## 2. 主概念の今後の研究開発の進むべき方向

当委員会は、現在の知見で実用施設として実現する可能性が最も高いと考えられる概念であり、今後研究開発を特に進めるべきものとして、ナトリウム冷却高速増殖炉（MOX 燃料）、先進湿式法再処理、簡素化ペレット法燃料製造の組み合わせを「主概念」として選択した（図 1-2-1 及び図 1-2-2 参照）。

### （1）開発目標、設計要求へのコメント

図1-2-32 遠心抽出器の研究開発

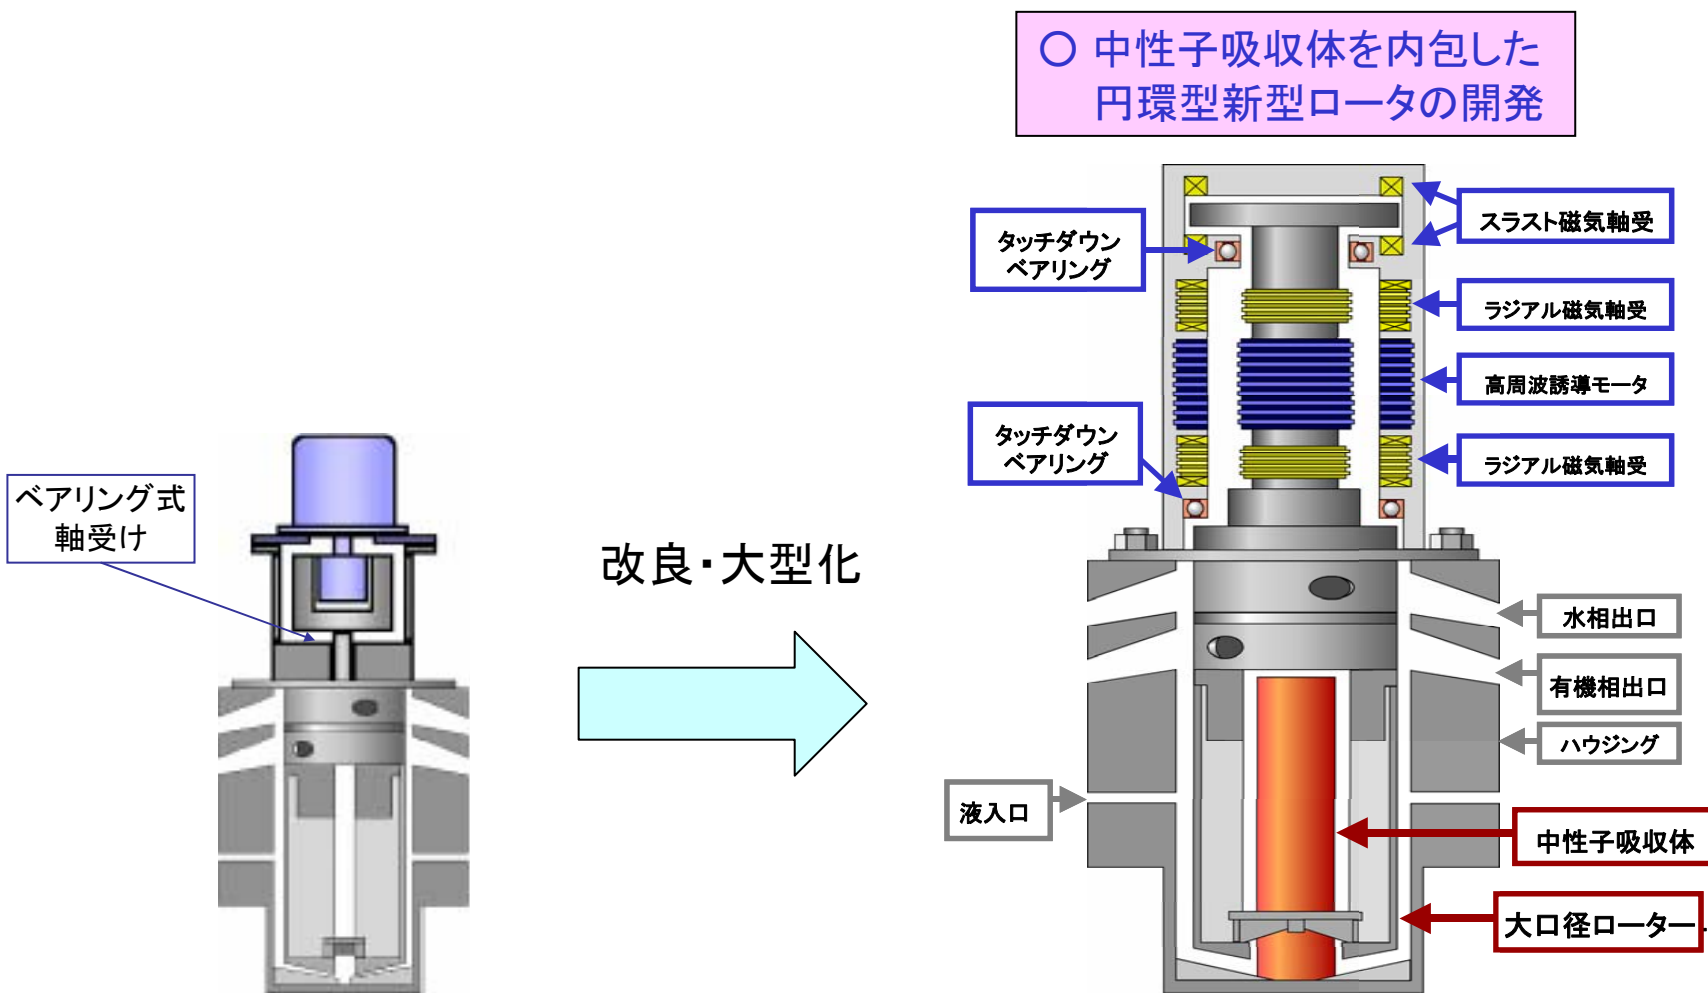
既に、ロータ部の直径が 8cm 相当の遠心抽出器による試験が行われている。さらに遠心抽出器を大型化する場合を想定し、安全性の観点からロータ部の内側に中性子吸収体を挿入することが提案されている。しかし、吸い込み部分の形状はノウハウが多い部分であり、ロータ部の内側に中性子吸収体を挿入した場合に生じる吸い込み部分への影響については、慎重な検討が必要であると考え（図 1-2-3 2 参照）。

図1-2-33 抽出クロマトグラフィ装置の研究開発

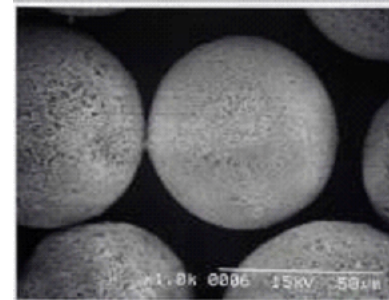
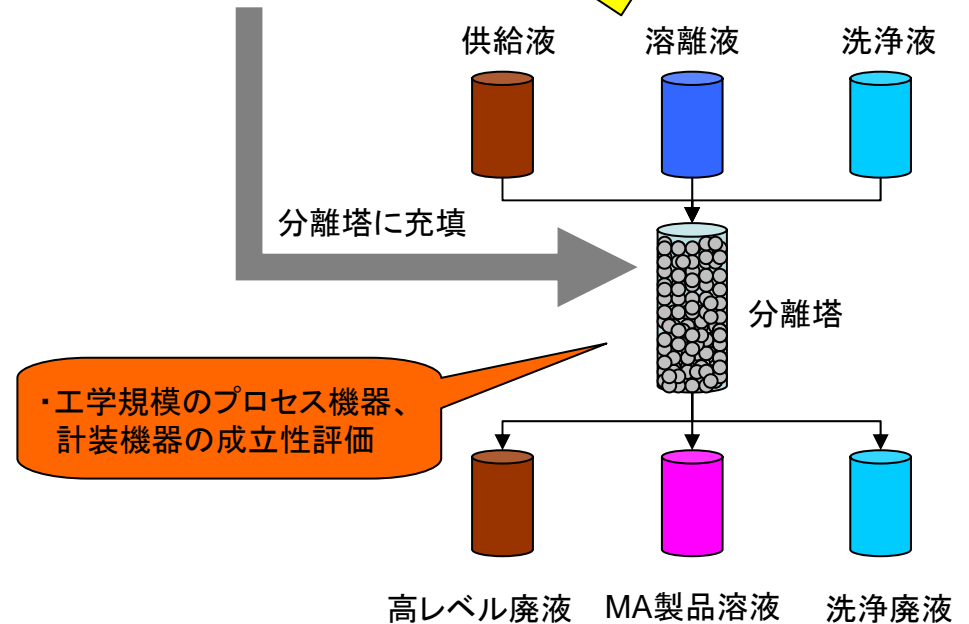
溶媒抽出法と比べ抽出クロマトグラフィ法は利用する溶媒の量が少ないことから廃溶媒発生量の低減効果などが期待できると考えられ、この導入を目指して研究開発を行うことは妥当と考える。しかし、抽出剤に関しては CMPO 抽出剤以外も考えられ、より環境適合性や経済性などに優れた抽出剤の研究開発を行い、比較検討を行うことが必要であると考え（図 1-2-3 3 参照）。また、抽出剤を担持する材料や抽出剤溶出対策に関する検討が必要であると考え。さらに、クロマトグラフィ装置は分析設備としては実績があるものの、分離のた

図1-2-34 将来の軽水炉使用済燃料の再処理への  
従来型 PUREX 法の適用と先進湿式法の適用の比較

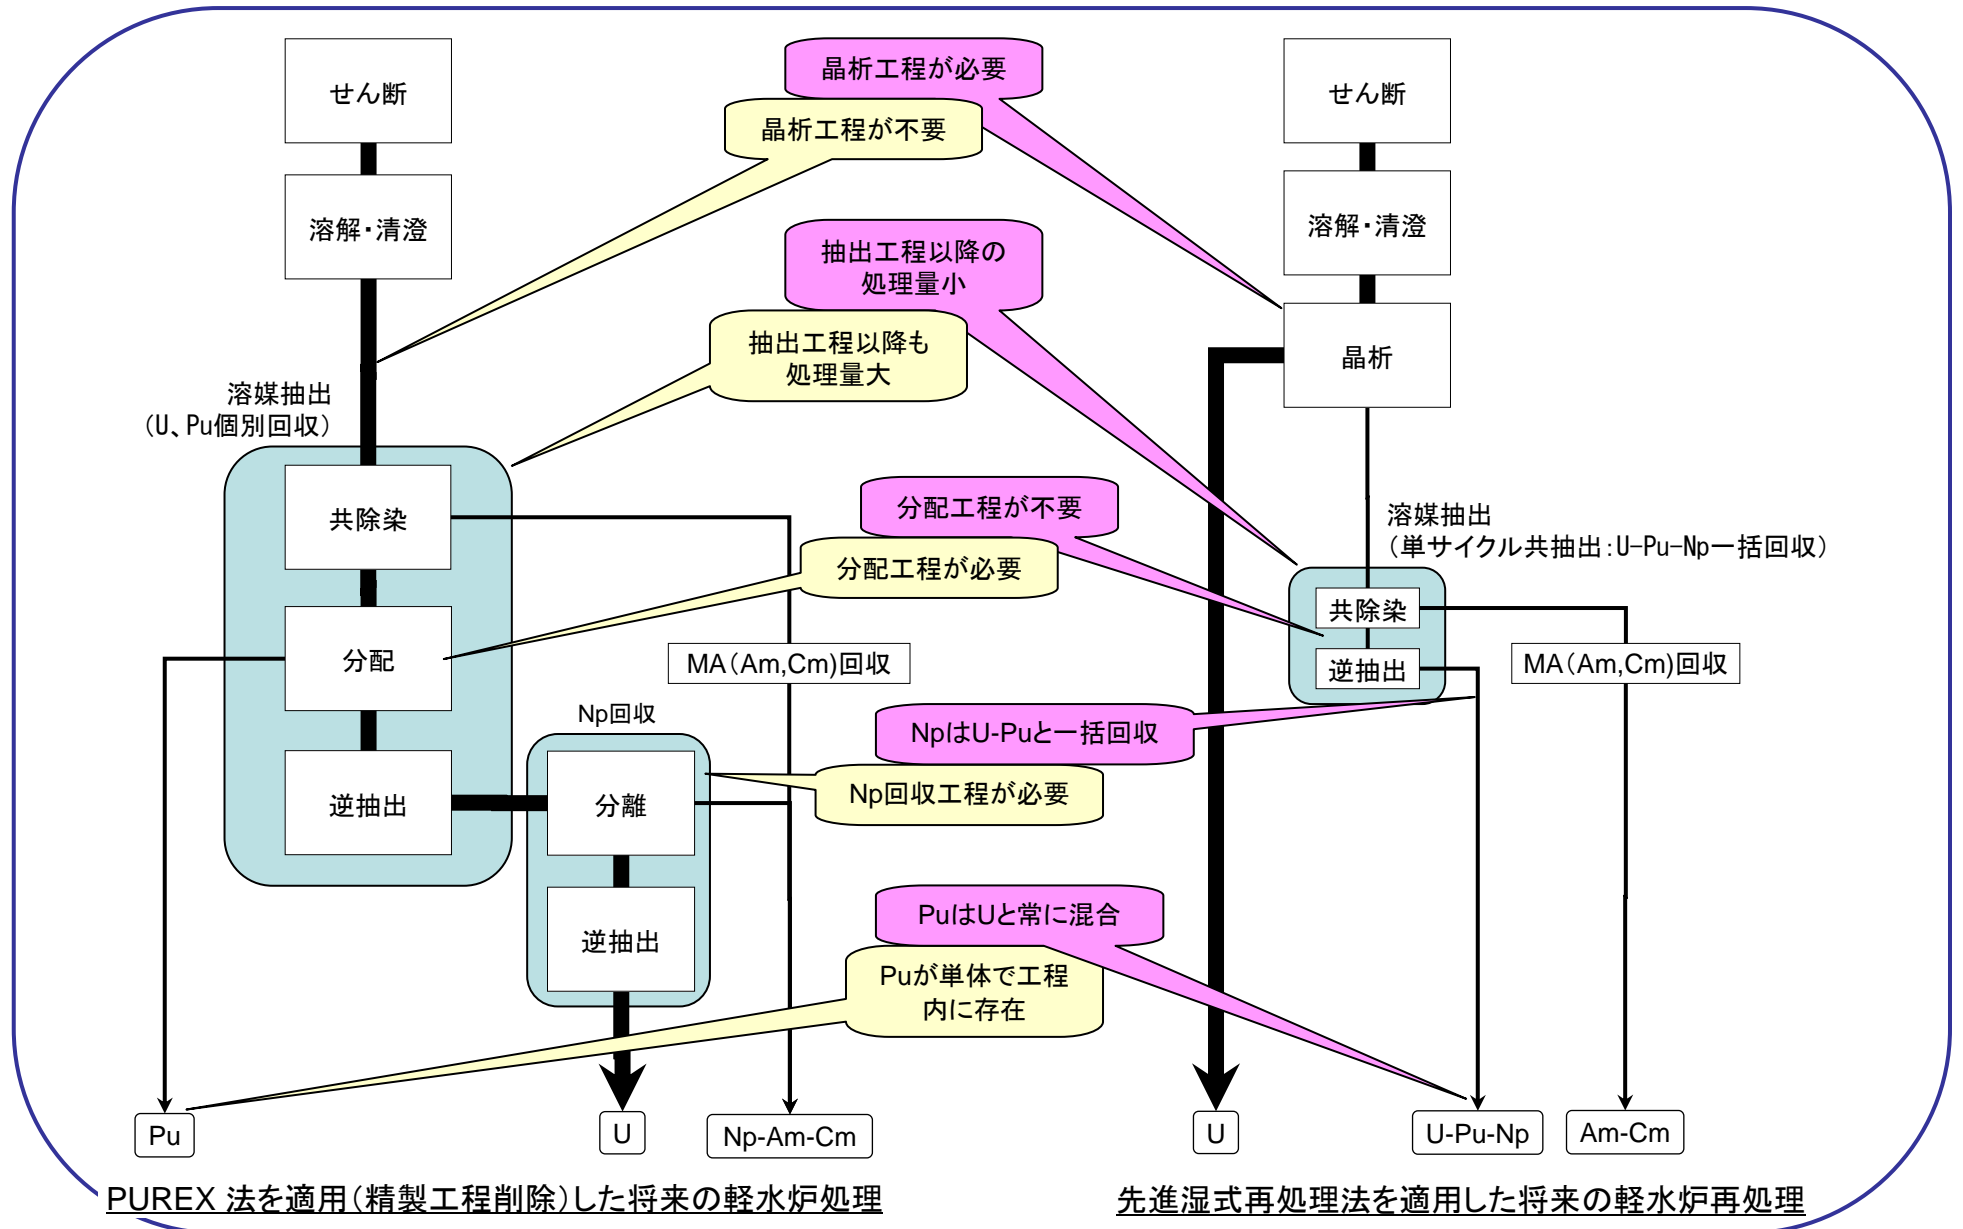
晶析法で回収されたウランには、FP や TRU の一部が多く含まれ（「低除染」と呼ばれている。）、このため放出される放射線量や発熱量が多く、取り扱いがこれまでより困難になることから、回収ウランの貯蔵にも配慮が必要になる。このため、晶析法を将来の軽水炉燃料再処理に採用する場合には、軽水炉燃料再処理からの大量の回収ウランについて、その除染係数をどの程度とすべきかなど検討が必要と考ええる。また、回収ウランの除染係数を設計要求として設定するにあたっては、軽水炉サイクルを含む燃料サイクル全体を視野に入れて評価することが必要であると考え（図 1 - 2 - 3 4 参照）。

表1-2-7 米国が開発しているUREX法によるウラン分離回収技術の特徴

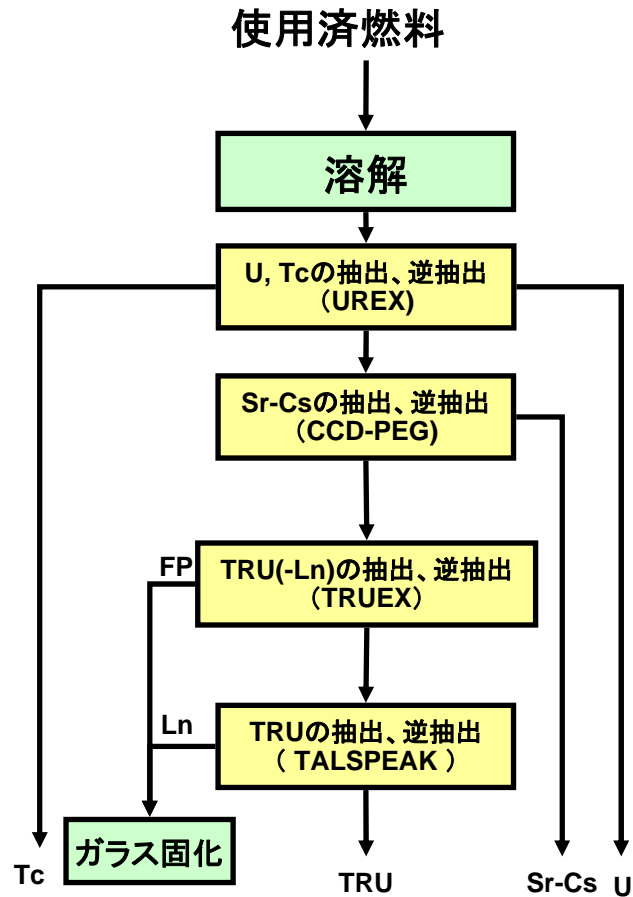
なお、米国が将来の再処理工程として採用を検討している UREX 法（溶媒抽出法の一つ）では、回収ウランの除染係数について、回収ウランの処分をも見据え、低レベル放射性廃棄物と同等の処分が可能な放射能レベルに設定することを検討していると言われている（表 1 - 2 - 7 参照）。回収ウランの除染係数の妥当性については、我が国と米国ではウラン資源に対する考え方が異なり、技術的側面からのみで判断すべきではないと考え。軽水炉燃料からの回収ウランの活用方法に関する議論などが必要であり、これに基づき設計要求の見直しが必要とされる可能性があることに留意すべきと考え。
